TRANS/WP.29/2003/13  
17 décembre 2002

**PROPOSITION DE PROJET DE COMPLÉMENT 8 À LA SÉRIE 03  
D'AMENDEMENTS AU RÈGLEMENT No 36**

(Véhicules de grande capacité pour le transport des voyageurs)

Communication du Groupe de travail des dispositions générales de sécurité (GRSG)

"Figure 10

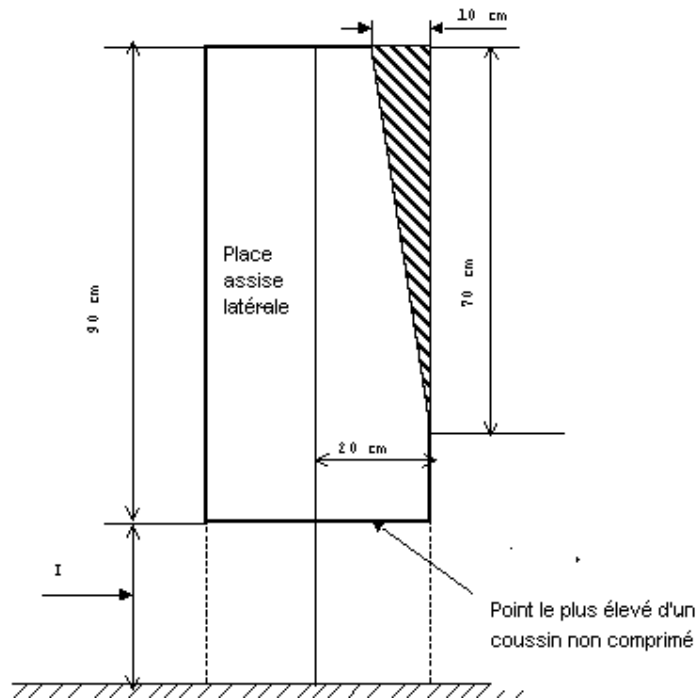
Paragraphe 5.7.8.6.2.2, modifier comme suit:

"5.7.8.6.2.2 Intrusion d'un élément de structure, sous réserve que celui-ci s'inscrive dans un triangle dont un sommet est situé à 70 cm au-dessous du toit, et dont la base opposée, large de 10 cm, est située dans la partie haute de l'espace considéré et est adjacente à la paroi latérale du véhicule (fig. 10 de l'annexe 3);"

Annexe 3, figure 10, modifier comme suit:

INTRUSION AUTORISÉE D'UN ÉLÉMENT DE STRUCTURE  
(voir le paragraphe 5.7.8.6.2.2)
